Teilrevision Ortsplanung Schneesportgebiet Parsenn / Gotschna Mitwirkungsaufgabe

Planungs- und Mitwirkungsbericht (PMB)

Projektbezogene Nutzungsplanung betreffend Neubau einer Sesselbahn "Chlein Wasserscheide – Weissfluh", betreffend Ersatzneubau der Gondelbahn "Schifer – Weissfluhjoch" sowie betreffend Erweiterung der Beschneiungsanlagen im Gebiet "Weissfluhgipfel – Weissfluhjoch – Obersäsställi – Gauderloch – Mässboden – Casanna" samt Neubau eines Speichersees im Gebiet "Kreuzweg" mit zugehörigem Umweltverträglichkeitsbericht (UVB)

3.1.1. Wintersportzone und Waldareal

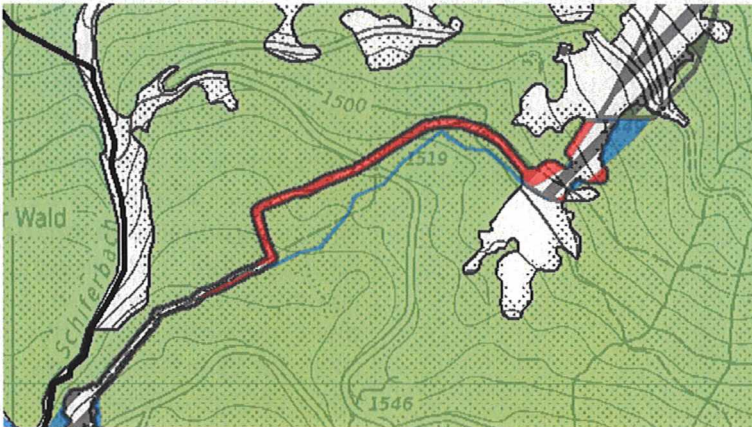
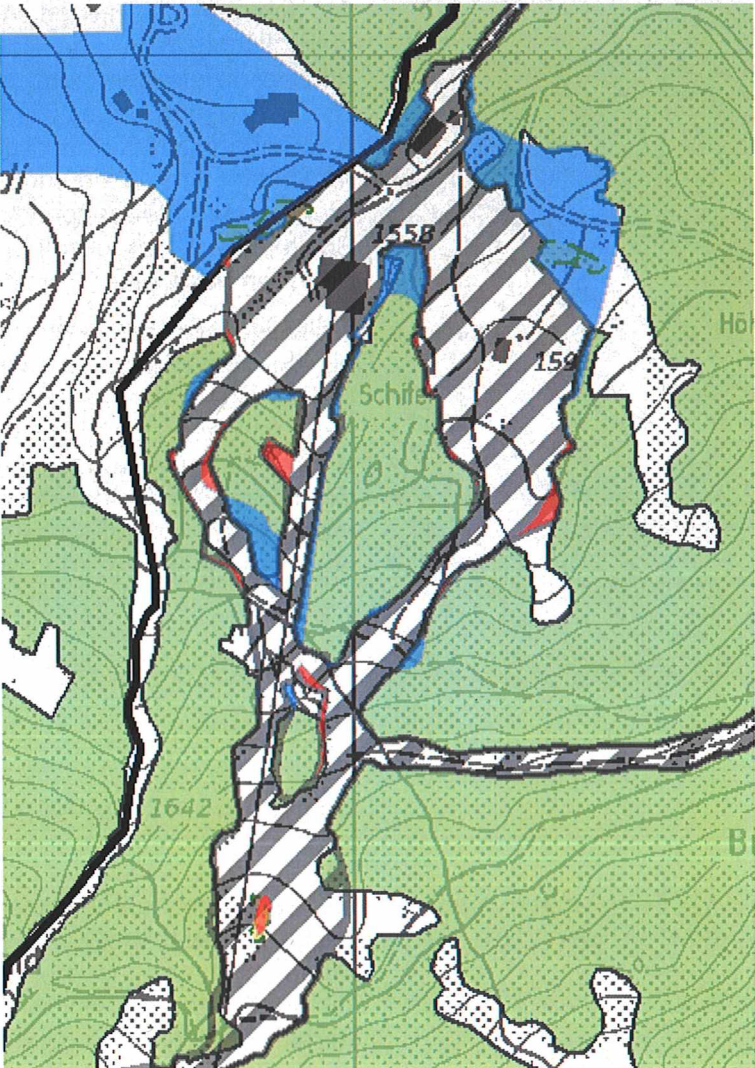
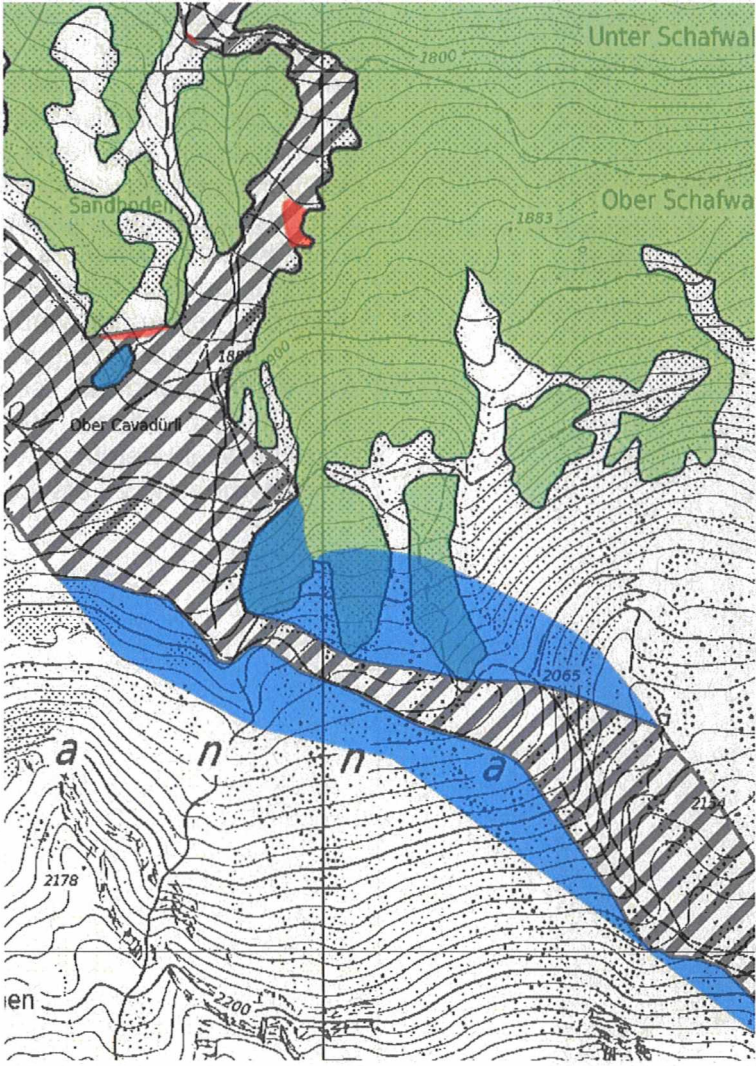
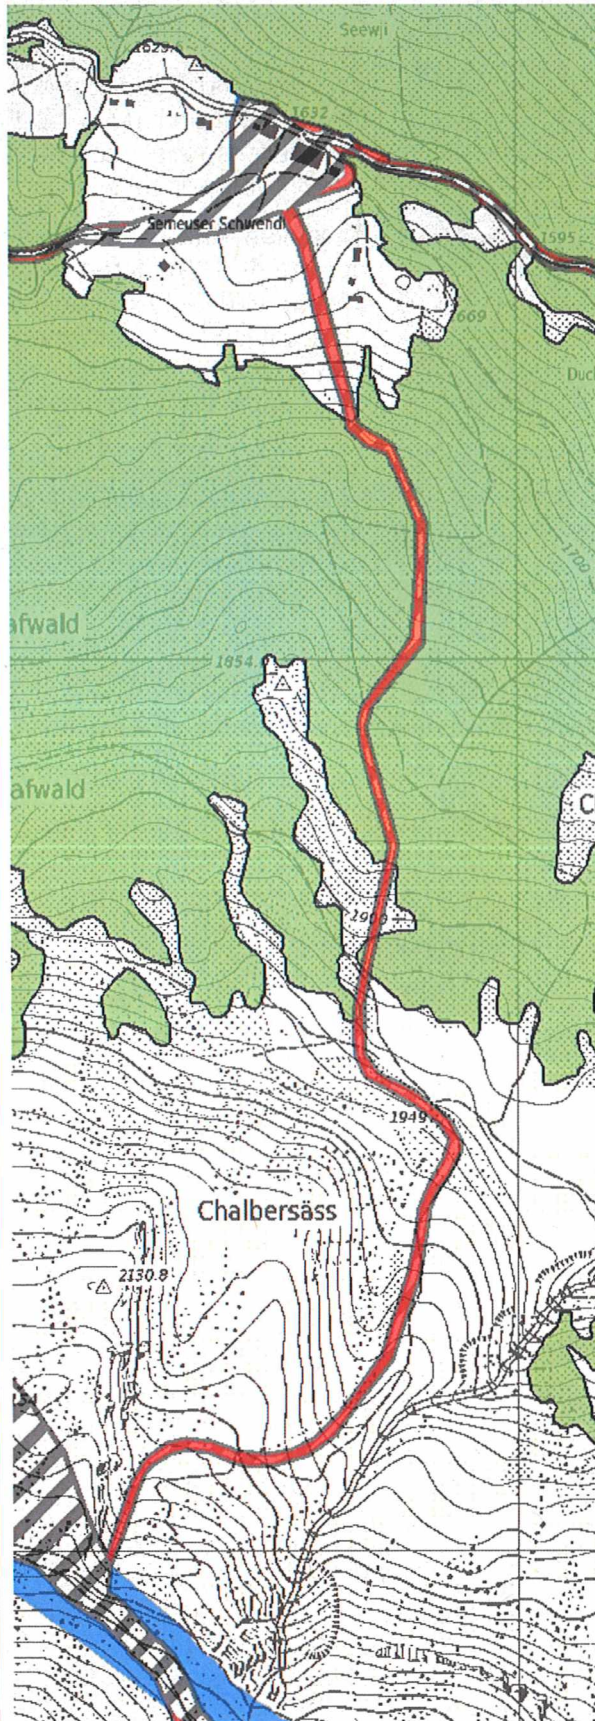
In den nachstehenden Planausschnitten sind zu überprüfende Punkte betreffend die Festlegung der Wintersportzone in Bezug auf die Walderhaltung dargestellt. Dabei haben die verwendeten Kolorierungen die folgenden Bedeutungen:

Ortsbezeichnung	Bemerkungen betreffend Wald
Wasserloch 	Die meisten neuen Bereiche der Wintersportzone liegen ausserhalb des Waldes. Einige schmale Überlagerungsstreifen sind noch zu bereinigen. Der neue Verlauf im Gebiet "Ober-rüti" ist vermutlich auf einen früheren Digitalisierungsfehler zurückzuführen. Bewahrheitet sich diese Annahme, muss dies im Rahmen des PMB aufgezeigt werden. Falls dies nicht möglich ist, ist zur Bereinigung von Wald- und Wintersportareal um eine Rodungsbewilligung zu ersuchen. Die Wintersportzone für den südliche Arm der Pistenabfahrt erweist sich als Neuausscheidung. Zur Bereinigung von Wald- und Wintersportareal muss um eine Rodungsbewilligung ersucht werden.

Ortsbezeichnung	Bemerkungen betreffend Wald
Mulinära 	Die geplanten Erweiterungen der Wintersportzone tangieren teilweise Wald. Ist der neue Verlauf auf einen formellen Fehler (beispielsweise einen Digitalisierungsfehler) zurückzuführen, muss dies im Rahmen des PMB aufgezeigt werden. Falls dies nicht möglich ist, ist zur Bereinigung von Wald- und Wintersportareal um eine Rodungsbewilligung zu ersuchen.

Ortsbezeichnung	Bemerkungen betreffend Wald
Bündiwald 	Im Bereich östlich des Gebietes "Serneuser Schwendi" gibt es zahlreiche Überlappungen der neu ausgeschiedenen Wintersportzone mit dem Wald. Die rechtskräftige Wintersportzone ist hier im Vergleich zur realen Nutzung zu schmal ausgeschieden. Ist der neue Verlauf auf einen formellen Fehler (beispielsweise einen Digitalisierungsfehler) zurückzuführen, muss dies im Rahmen des PMB aufgezeigt werden. Falls dies nicht möglich ist, ist zur Bereinigung von Wald- und Wintersportareal um eine Rodungsbewilligung zu ersuchen.

Ortsbezeichnung	Bemerkungen betreffend Wald
Grossried 	An wenigen Stellen ist Waldareal geringflächig von den Erweiterungen der Wintersportzone betroffen. Diese Überlappungen sind auf die Änderungen im Rahmen der Überarbeitung des Waldumrisses aufgrund des Neubauprojektes der Schiferbahn zurückzuführen und bedürfen noch einer Bereinigung. Teilweise wird die Wintersportzone bis an den Waldrand ausgedehnt. Hierzu wird festgehalten, dass ohne forstamtliche Bewilligung keine Bäume entfernt werden dürfen und dass nach der Entnahme von Bäumen der Wiederaufwuchs des Waldes sichergestellt werden muss.

Ortsbezeichnung	Bemerkungen betreffend Wald
Talabfahrt nach Serneus 	Im Vergleich zur bislang rechtskräftigen Ausscheidung wird die Wintersportzone in nordwestliche Richtung verlegt. Mit dem neuen Verlauf der Wintersportzone soll ein vermutlicher Digitalisierungsfehler aus früherer Zeit korrigiert werden, indem die Wintersportzone auf den realen Verlauf der Skipiste angepasst wird. Falls die Skipiste im betroffenen Bereich seit jeher gemäss neuer Wintersportzonenausscheidung verlaufen ist respektive die rechtskräftige Zone infolge eines früheren Kartierungs- oder Digitalisierungsfehlers am falschen Ort ausgeschieden worden ist, muss dies im Rahmen des PMB aufgezeigt werden. Falls dies nicht möglich ist, ist zur Bereinigung von Wald- und Wintersportareal um eine Rodungsbewilligung zu ersuchen.

Ortsbezeichnung	Bemerkungen betreffend Wald
Talstation "Schifer" 	An wenigen Stellen ist Waldareal geringflächig von den Erweiterungen der Wintersportzone betroffen. Diese Überlappungen sind auf die Änderungen im Rahmen der Überarbeitung des Waldumrisses aufgrund des Neubauprojektes der Schiferbahn zurückzuführen und bedürfen noch einer Bereinigung. Im südlichsten Teil ist von der neu ausgeschiedenen Wintersportzone ein Feldgehölz betroffen. Sollte dieses Feldgehölz infolge der Wintersportnutzung auch in Zukunft nicht beeinträchtigt werden, ist die neue Wintersportzone im betroffenen Bereich ohne weiteres genehmigungsfähig. Sollte das Feldgehölz jedoch entfernt werden müssen, ist dafür gemäss Art. 17a des Gesetzes über den Natur- und Heimatschutz im Kanton Graubünden (Kantonales Natur- und Heimatschutzgesetz; KNHG) eine Heckenentfernungsbeurteilung des Amtes für ANU erforderlich. Eine solche Beurteilung kann erteilt werden, wenn für die Heckenentfernung die Standortgebundenheit und ein öffentliches Interesse begründet werden kann. Teilweise wird die Wintersportzone bis an den Waldrand ausgedehnt. Hierzu wird festgehalten, dass ohne forstamtliche Bewilligung keine Bäume entfernt werden dürfen und dass nach der Entnahme von Bäumen der Wiederaufwuchs des Waldes sichergestellt werden muss.

Ortsbezeichnung	Bemerkungen betreffend Wald
Ober Cavadürli 	An wenigen Stellen ist Waldareal geringflächig von den Erweiterungen der Wintersportzone betroffen. Diese Überlappungen bedürfen einer Bereinigung des Waldes oder der Wintersportzone. Teilweise wird die Wintersportzone bis an den Waldrand ausgedehnt. Hierzu wird festgehalten, dass ohne forstamtliche Bewilligung keine Bäume entfernt werden dürfen und dass nach der Entnahme von Bäumen der Wiederaufwuchs des Waldes sichergestellt werden muss. Die bestehenden Waldzungen und Buchten müssen erhalten bleiben.
